## 九州電力への確認結果

平成 22 年 2 月 8 日、九州電力株式会社（以下「九州電力」という。）から県に対して、玄海原子力発電所 1 号、2 号、3 号及び 4 号機の使用済燃料貯蔵設備の貯蔵能力の変更（リラッキング）及び蒸気発生器保管庫の共用等（以下「リラッキング等」という。）について、「原子力発電所の安全確保に関する協定」第 4 条に基づく事前了解願（平成 31 年 1 月 22 日付けで一部補正）が提出されたため、県は、周辺地域住民の安全確保と周辺環境の保全の観点から、リラッキング等の計画の内容について九州電力から聴取し、佐賀県原子力安全専門部会（以下「専門部会」という。）を行うとともに、国の審査結果について必要に応じて原子力規制庁に説明を求めるなどその内容を確認してきた。

## 第 8 回佐賀県原子力安全専門部会 確認事項（九州電力補足説明資料）

図 1 固定水高さの簡易評価（Housner 理論）

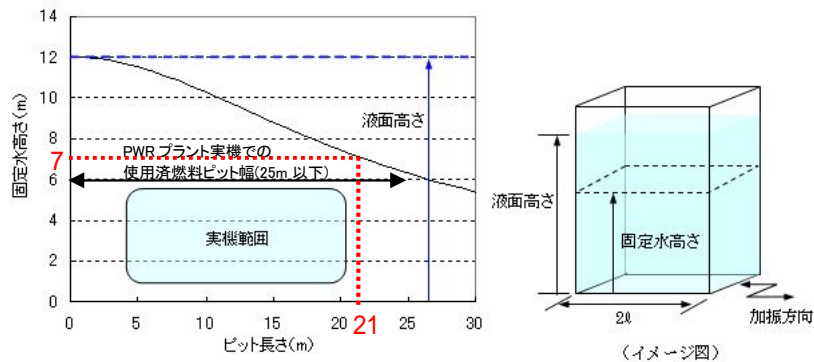
- ・ 九州電力は、Housner 理論に基づき、ラックセルの設置位置が固定水高さ領域であることから動水圧の影響を受けにくいと考えられたため、安全評価への影響は無いと判断している。
- ・ 従って、九州電力は耐震性に関して動水圧の影響を考慮しておらず、井嶋委員からの質問に対して、「スロッシングによる揺動水の動圧を考慮した上での評価においても、今回のリラッキングによって、それほど大きく変わるものではない」との回答は不正確である。
- ・ 県の確認結果に基づく井嶋委員への回答は以下のとおり。
  - 九州電力は、Housner 理論に基づき、ラックセルの設置位置が固定水高さ領域（使用済燃料ピットが長さ 21 メートルの場合は深さ約 7 メートル以深）となっていることから、動水圧の影響を受けにくく、動水圧がラックセルに働くことはないと考えている。
  - そのため、九州電力は、リラッキングの前後に関わらず、ラックセルの耐震安全性の評価において、動水圧の影響は考慮する必要がないと判断している。
  - なお、ラックセルは支持格子によって上端、中間及び下端を拘束されており、セル同士が接触して破損することのないように設計されている。

- ✓ しかしながら、耐震評価における動水圧の考慮については、Housner 理論に基づく考察からスロッシングの影響は受けないと判断したとしても、「動水圧は働かない」とするのではなく、「動水圧は付加水質量として適切に考慮している。」と追記すべきではないか。
- ✓ 専門部会資料で示されたラックセルの図には省略されたものが多くあり、技術的な議論をするためには不正確であった。実際の計画の図面を示して説明すべきであったと考える。
- ✓ 県としては、九州電力に以下の事項を確認されてはどうか。
  - ・ 耐震評価における多柱ラックセル構造の2次元はりモデルでは、支持格子によるラックセルの固定、サポート板等による水槽壁面への固定について、実際の状況を力学的にどう取り扱っているのか。また、ラックブロックの立板の構造は実際にはどうなっていて、どのようにモデル化しているのか。接続板等に座屈が発生しないことも確認されているか。

稠密化するとラックセルの上端部の動水圧がラックセルに働くはずだが、そうすると地震時の振動応答も違ってくるので、上端部、自由端部などが接触して破損するおそれはないのか。

- 使用済燃料ラックセルはプールの底に設置されていることから、Housner理論における固定水領域に存在することとなり、スロッシングによる動水圧の影響を受けにくいと考えられる。従って、動水圧がラックセルに働くことはなく、接触して破損するおそれはない。

使用済燃料ラックセルは自由液面を有するピット内（高さ約 12m）に設置されており、ラックブロック高さが約 4.5m であることを勘案すると、PWR プラントの使用済燃料ピット<sup>\*1)</sup>においては、ラックブロックは固定水高さ領域（使用済燃料ピット長さ 21m の場合は約 7m）に存在し、スロッシングによる動水圧の影響を受けにくいと考えられる。（図 1 参照）

立海3号機使用済燃料ピットラックの構造概要

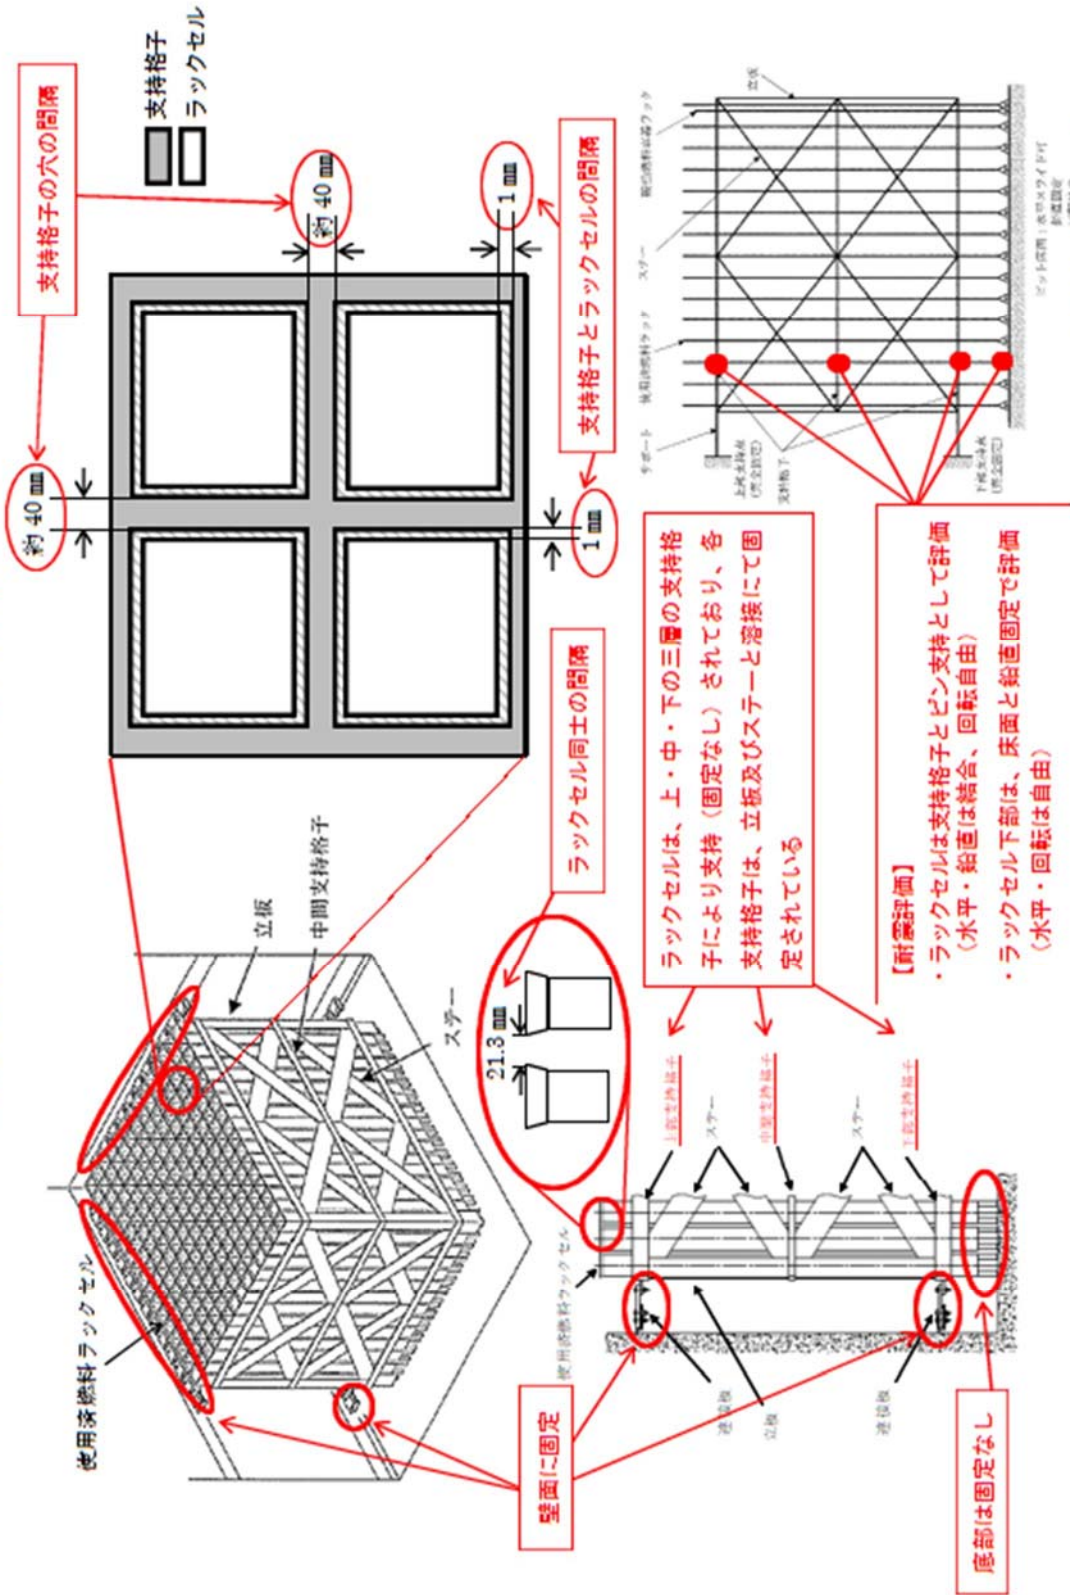
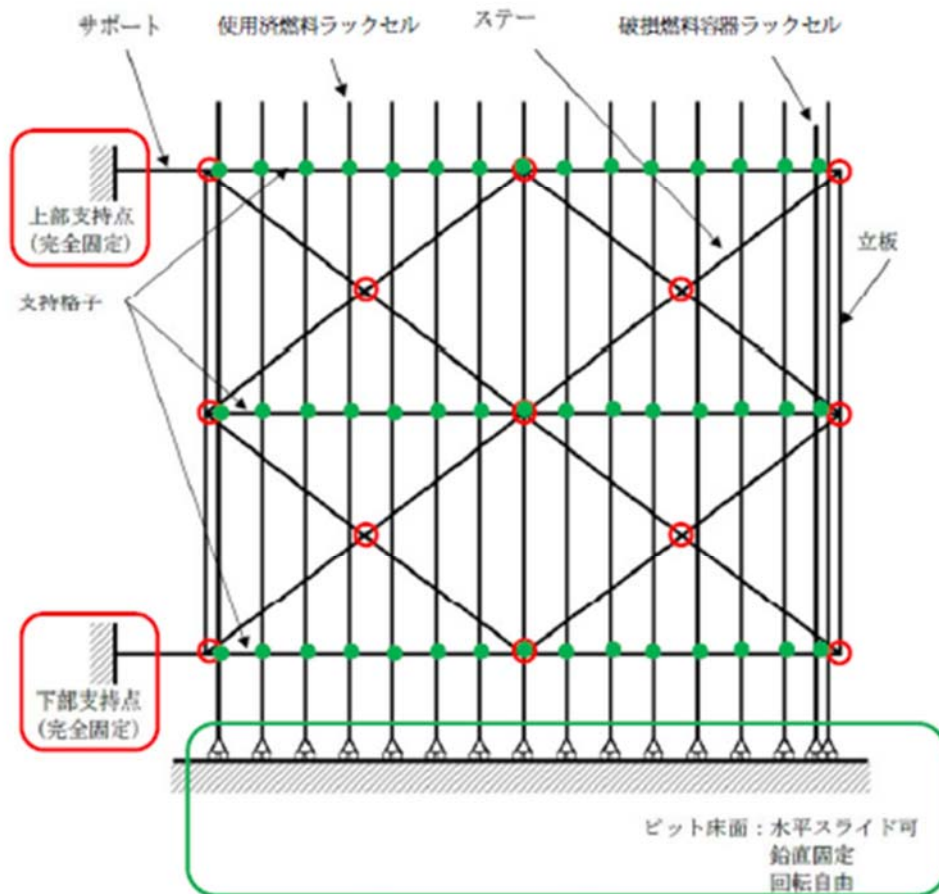
稠密化するとラックセルの上端部の動水圧がラックセルに働くはずだが、そうすると地震時の振動応答も違ってくるので、上端部、自由端部などが接触して破損するおそれはないのか。

- ・ 九州電力は、井嶋委員からのコメントに対して、耐震評価の補足説明を再検討した結果、井嶋委員からの助言を踏まえ、説明資料(1-05-1)の改訂を行った。
- ・ 改訂資料では、動水圧の影響を「付加水質量」として考慮している旨の訂正をしている。
- ・ また、ラックブロック全体が振動した場合の各部材(ラックセル等)の固有振動数のうち、最も低いものは約 27Hz であり、建屋の固有振動数の 7Hz に対して十分離れており、共振しないと評価している。
- ・ 九州電力は、ラックセル単体の固有振動数を評価していないが、その理由として、ラックセルは床に固定されずに自立した状態であり、支持格子で3点を拘束しているため、ラックセル単体の耐震評価は不要と判断し、ラックブロックを一体とした評価を行っているためとしている。
- ・ 九州電力は、耐震評価において、ラックセルは支持格子(上端、中間、下端)に3点を「ピン支持」されているものとして評価している(実際は固定されていない。)ラックセルの下部については、実際は自立しているものを床面と鉛直方向のみ固定された条件としている。ラックブロックの支持格子と壁との固定は、サポート板や接続板等を介してボルト止めされるため、評価上は壁と完全に固定されるものとしている。また、ラックブロックの立板は、軸方向断面がL型のステンレス鋼であり、各ブロックの四隅に配置し、支持格子及びステーと溶接にて固定している。耐震評価上は、これらを2次元の梁モデルとして評価を行っている。
- ・ 九州電力は、基準地震動によってラックブロック全体が振動した場合を評価し、各部材に発生する応力が許容応力未満であることを確認している。その

- ・ 使用済燃料ラックは水中に設置されていることから、耐震評価における使用済燃料ラックのモデル化にあたっては、振動による動水圧を付加質量として考慮しており、耐震性に問題がないことを確認している。
- ・ 具体的には、使用済燃料ラックの構造をもとに、ブロックごとに2次元はりモデルとして耐震評価を実施しており、付加質量の設定は機械工学便覧に基づき設定している。本モデルにより算出した固有振動数は約27Hzである。
- ・ 付加質量を考慮したモデルにより算出した上端部の地震時最大変位は0.5mm程度であり、隣り合うラックセル間の距離21.3mmの1/2（10.65mm）と比べて十分小さい値である。
- ・ このため、地震時の振動により、ラックセルが接触して破損するおそれはないと考えている。

## 耐震評価における保守性について

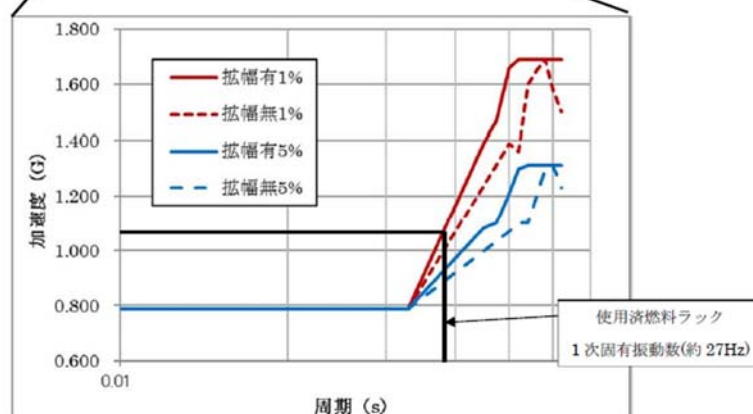
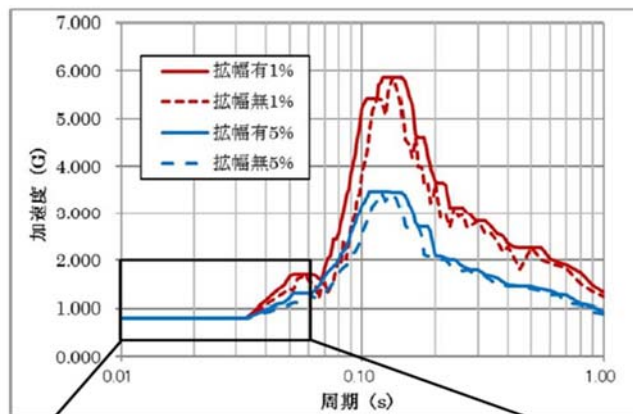
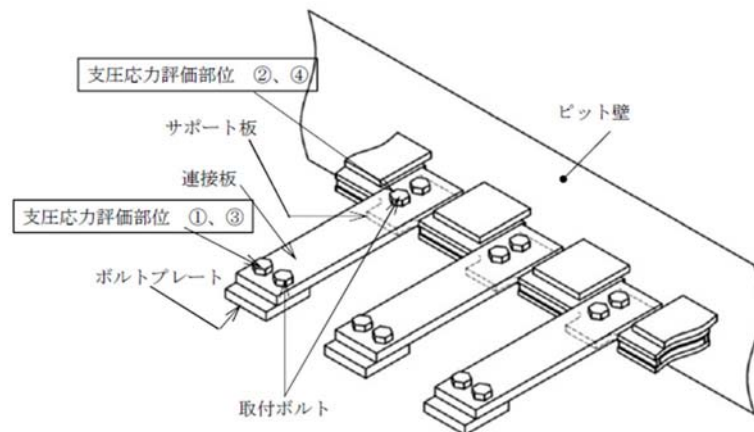
- ・ ラックブロックの支持格子とラックセルのギャップは 1mm となっており、基準地震動により接触することが考えられるが、ラックセルと支持格子のどちらにも破損等は発生せず、健全性は保たれるとしている。
- ・ 連接板等の座屈評価については、設置変更許可申請や工事計画認可申請における審査資料には記載されていないが、圧縮応力を算定し、座屈が発生しないことを評価している。
- ・ なお、各部材に発生する応力を算定する際には、地震動による応答の減衰定数を実機大の試験結果よりも小さく設定し、かつ床応答曲線の拡幅も考慮することにより発生応力を大きく算定して安全性を評価していることも確認した。

基準地震動によって発生する応力の算定については、荷重から応力を算出する過程で、減衰定数や床応答曲線の設定に保守性を考慮している。

減衰定数については、使用済燃料ラックの実機大モデルを用いて振動台試験を行い、地震時における減衰特性を把握したところ、卓越振動数が20Hz以下の場合は7%以上、20~30Hzの場合は5%以上となることが確認されている。ここで、ラックブロックの卓越振動数は約27Hzであるため、減衰定数は5%以上を見込めるが、安全側に1%を設定している。

床応答曲線については10%の拡幅処理を行い、より大きな加速度を用いて応力を算定している。

以上の保守性を考慮して評価した結果、最も厳しい評価となったサポート板の応力評価（支圧応力）においても、許容応力（384MPa）は発生応力（177MPa）の2倍以上(2.16)となっており、十分余裕を持った設計になっていると考えている。

## 使用済燃料貯蔵設備の構造について

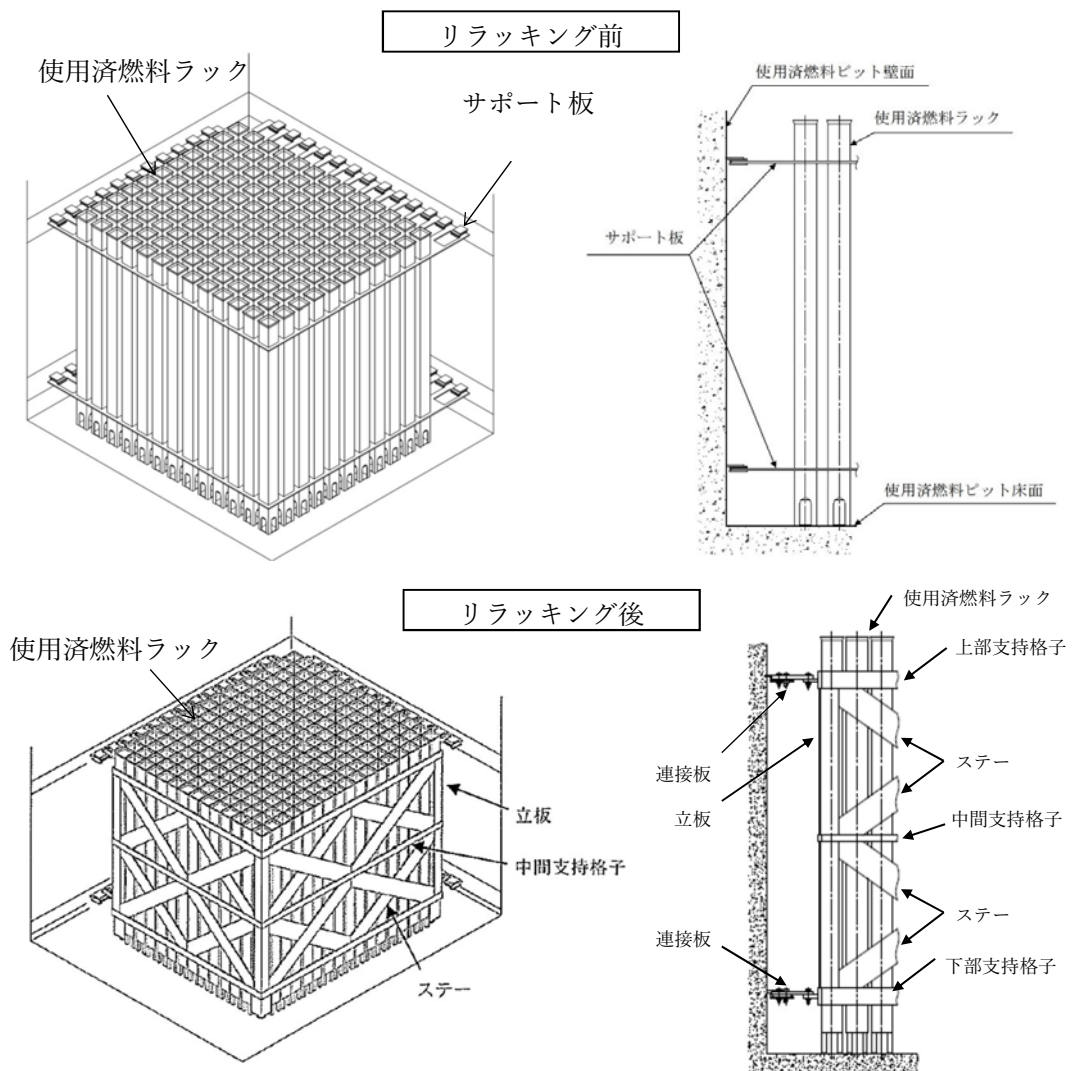
貯蔵設備の構造変更は、ラックセルそのものの構造に強度を持たせる。  
 （ステーをつけて強度化して耐震性に余裕をもたせるようにしている。）

- 使用済燃料ラックの構造部材を増やし、部材同士をステー（筋交い）等で接続することで、使用済燃料ラックの剛性を向上させ、耐震性に余裕を持たせるようにしています。

発生応力	許容応力	裕度 (許容応力 / 発生応力)
	(MPa)	(MPa)	
リラッキング前	29	205	7
リラッキング後	8	205	25

## リラッキングの工事方法について

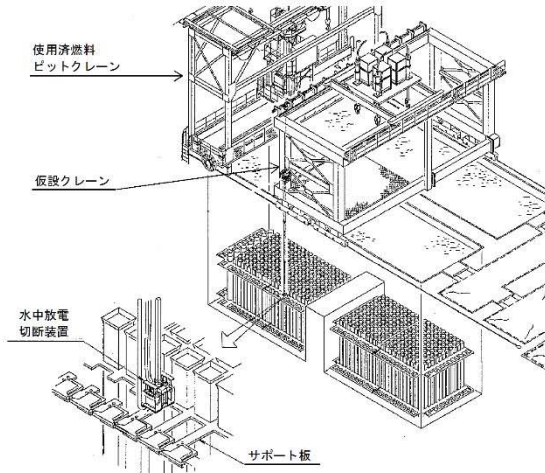
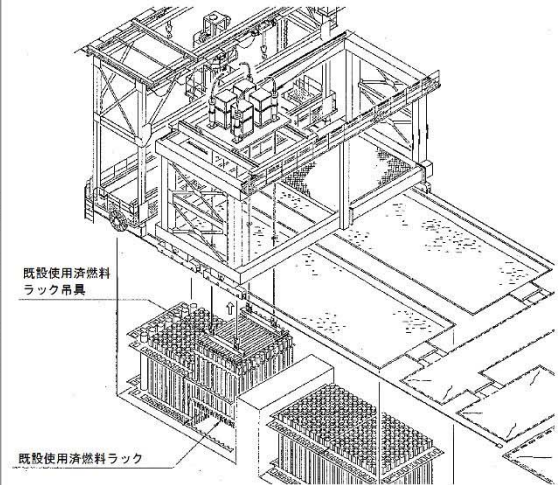
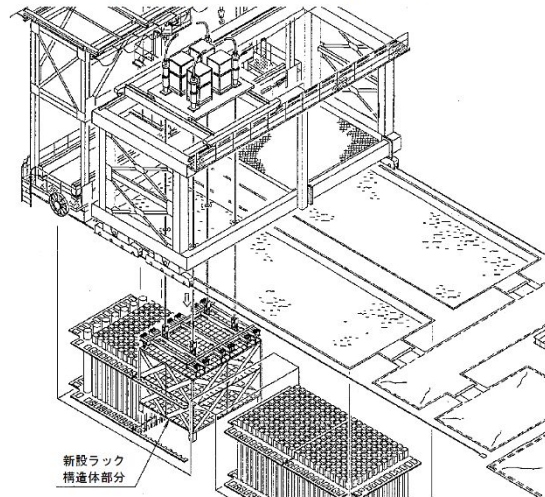
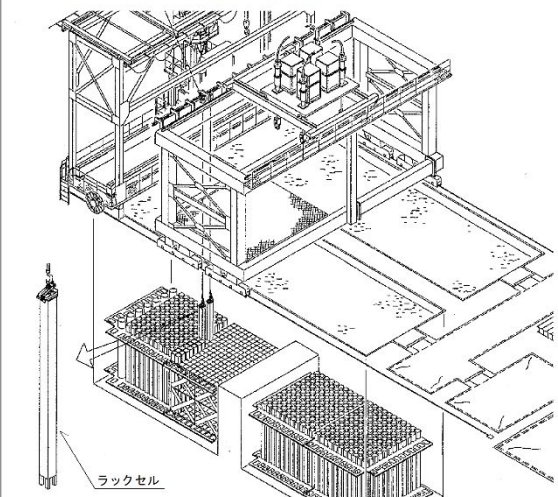
ブロックごとの工法とはどのような工事か。（ブロックは気中で組み立てて全体を沈めて固定するのか。）工事の方法についてもう少し詳しく説明いただきたい。

- ・ 使用済燃料ピット内に設置されている8つのラックブロックについて、第1期工事では、Cブロック、Aブロック、Bブロックの順に、第2期工事では、Gブロック、Eブロック、Fブロックの順に、第3期工事では、Dブロック、Hブロックの順に取り替えます。

- ・ 工事を分割し、ブロックを順次取り替える計画であり、落下防止対策を講じた上で、各工事の最初に仮設クレーンを設置し、取替えるブロック毎に図中 ~ の手順を繰り返す。
- ・ 分割工事それぞれ最後の取替ブロックのラックセル据付（ ）が終了した後に仮設クレーンを撤去して各分割工事の終了となる。

## 使用済燃料ピットの水温（実績）について

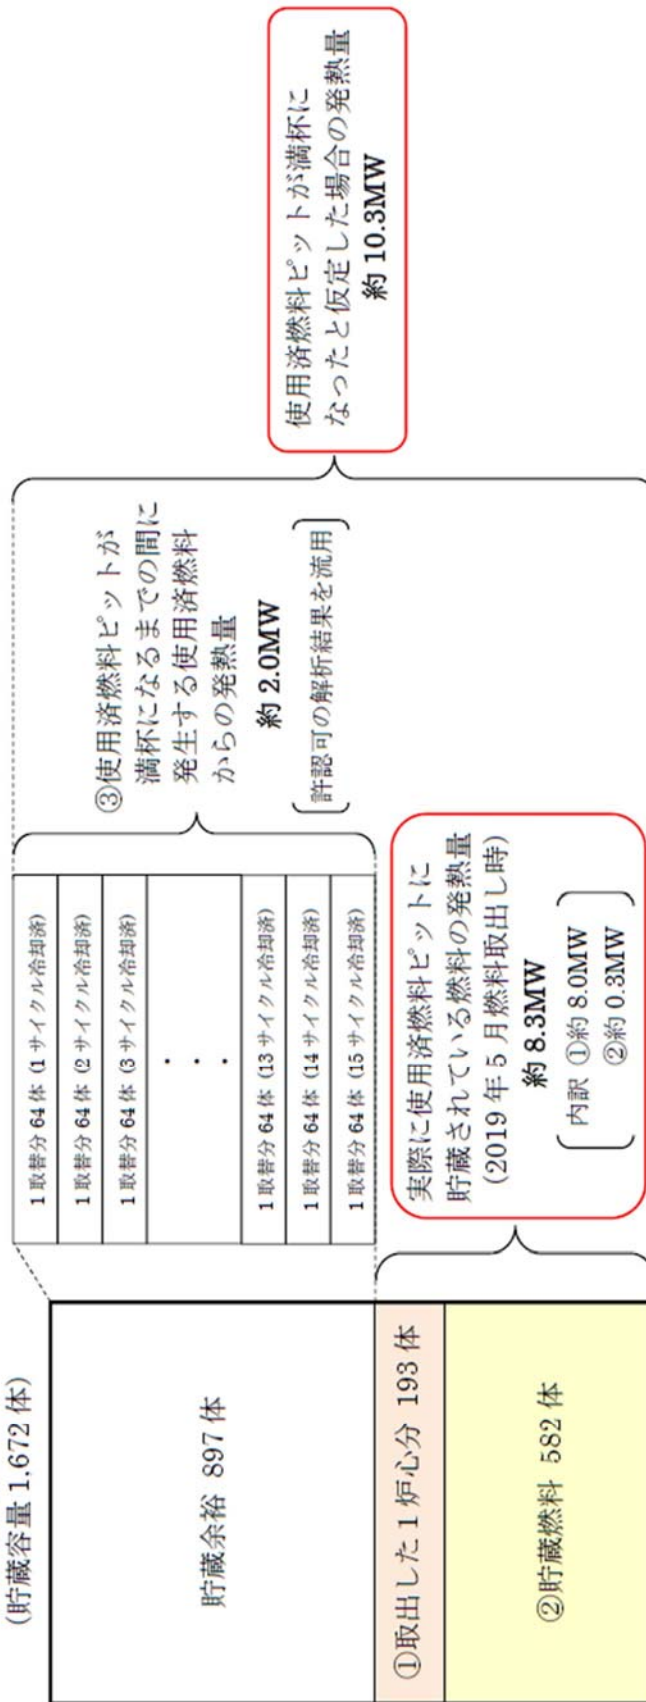
- ・ 出光委員からの質問は、安全評価で想定した発熱量と実際の貯蔵状況ではどれくらいの差があり、安全評価に余裕をもたせているのかを尋ねたものであったが、九州電力は、現在の貯蔵状況から 3 割から 4 割は低い発熱量になると回答していた。九州電力は、炉心から燃料全数を取り出す作業の完了時点（取出し直後）を原子炉停止から 8.5 日後とし、リラッキング後の使用済燃料ピットの全てに燃料を貯蔵した状態（満杯）の発熱量の総計は、約 12.464MW と評価している。
- ・ この時の取出し直後の燃料( 193 体 )の発熱量は、約 9.6MW と評価している。
- ・ 一方、実際の 3 号機における燃料取出し直後( 2019 年 5 月 21 日から 24 日 )の発熱量は概算で約 8.0MW であり、取出し直後の発熱量だけを比較しても、安全性評価の値の方が実際よりも 1.6MW 程度高く評価している。
- ・ なお、このまま 3 号機の使用済燃料ピットがリラッキング後に満杯になると想定すると、その時の発熱量は約 10.3MW となり、リラッキング後の安全評価の値である 12.464MW より 2 割程度（約 17%）低くなる。

- ✓ 今後、規制値( 安全評価値 )に近づくことがあれば、職場環境上の問題も出てくるので、その時には改善策を検討していただきたい。

冷却性能の評価において想定した発熱量は、実際のものとは評価上のものとはどれくらいの差があるのか。

- ・ 使用済燃料ピット内での発熱量は、燃料集合体の燃料度を最高燃焼度(ウラン燃料：48GWd/t、MOX燃料：45GWd/t)とし、原子炉停止から燃料取出完了までの期間を8.5日とした保守的な評価を実施しているのに対し、現実的には、評価条件に対して燃焼度が低く、原子炉停止から燃料取出完了までの期間も長いため、発熱量は、評価値(リラッキング前：12.139MW、リラッキング後：12.464MW)より低くなる。

至近の実際の玄海3号機の燃料取出し時(2019年5月21日～24日)(貯蔵体数：775体)の発熱量は、概算で約8.3MWであり、今後の運転により使用済燃料が発生(1取替毎にウラン使用済燃料48体、MOX使用済燃料16体の発生を仮定)し、リラッキング後の使用済燃料ピットが満杯になると仮定すると、その時の発熱量は約10.3MWとなる。

リラッキング後の使用済燃料ピットが満杯になったと仮定した場合の発熱量について、至近の燃料取出し時（2019年5月21日～24日）に使用済燃料ピットに貯蔵されている燃料の発熱量の概算値（約8.3MW）と、使用済燃料ピットが満杯になるまでの間に発生する使用済燃料からの発熱量（約2.0MW）から、約10.3MWと概算した。（下図参照）
